日本原燃株式会社	
資料番号	保) 埋設個別 03 R0
提出年月日	2022年4月27日

組織改正に伴い実施職位に変更がある業務に係る
補足説明資料

本資料は、【保) 埋設個別 03】の新規作成版である。

図1 埋設事業部の組織改正の概要

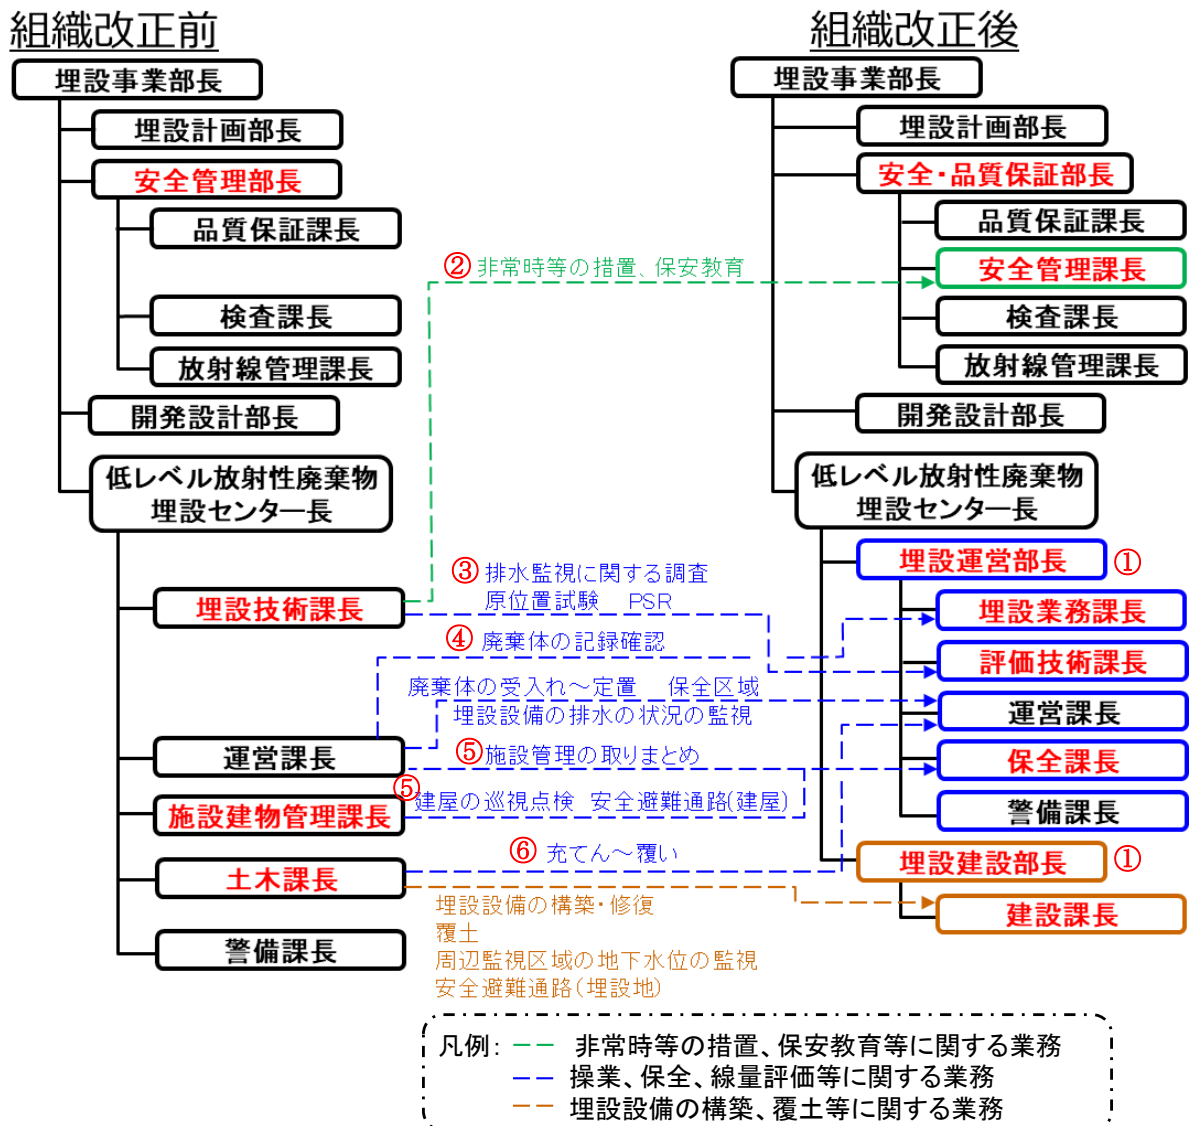
2.1 の諸課題に対応するための組織改正上の対応を下記①～⑥に示す。また、それらの対応を踏まえた埋設事業部の組織改正の概要を図1に示す。

- ① 廃棄体受入れの確実な継続や3号埋設設備構築といった保安活動を着実に実施するため、センター長配下に操業、建設に係る部長をそれぞれ配置し、操業、建設業務の管理をきめ細やかにできる体制とする。（【A】に対応）
- ② 埋設技術課長が所管する安全管理の業務（非常時等の措置及び保安教育）を埋設センター外の安全管理課長へ移管し、専念して対応させることにより、事業部内けん制機能及び他事業部との連携を強化する。（【B】に対応）
- ③ 各部署が実施する線量評価（取りまとめは埋設技術課）に関する業務、埋設技術課長が所管する排水監視に関する調査業務、原位置試験及び埋設施設の定期的な評価に関する業務を、評価技術課長へ移管することにより、埋設施設の定期的な評価（PSR）に関する業務の集中化を行う。（【C】に対応）
- ④ 組織改正により原子炉等規制法第五十一条の六第二項に基づく廃棄物埋設確認申請（廃棄体）の行為を埋設業務課長が実施する体制に変更するため、運営課が所管していた受け入れる廃棄体の記録確認を埋設業務課長が実施する。また、運営課長は廃棄体の受入れ～定置～覆いまでの一連の操業行為の中で受け入れた廃棄体の外観確認を実施する。（【A】【C】に対応）
- ⑤ 現行の運営課が所管する業務のうち、施設管理に関する業務に専念して対応する保全課を設置する。また、主に管理建屋に関する施設管理を所管していた施設建物管理課の業務を、保全課へ移管する。（【C】に対応）
- ⑥ 埋設設備での操業は、運営課が定置を行ったあと、土木課が定置後の充填から覆いまでを行っていたが、操業の行為である廃棄体の受入れ～定置～覆いまでを運営課長が一連で管理できる体制とする。（【A】【C】に対応）
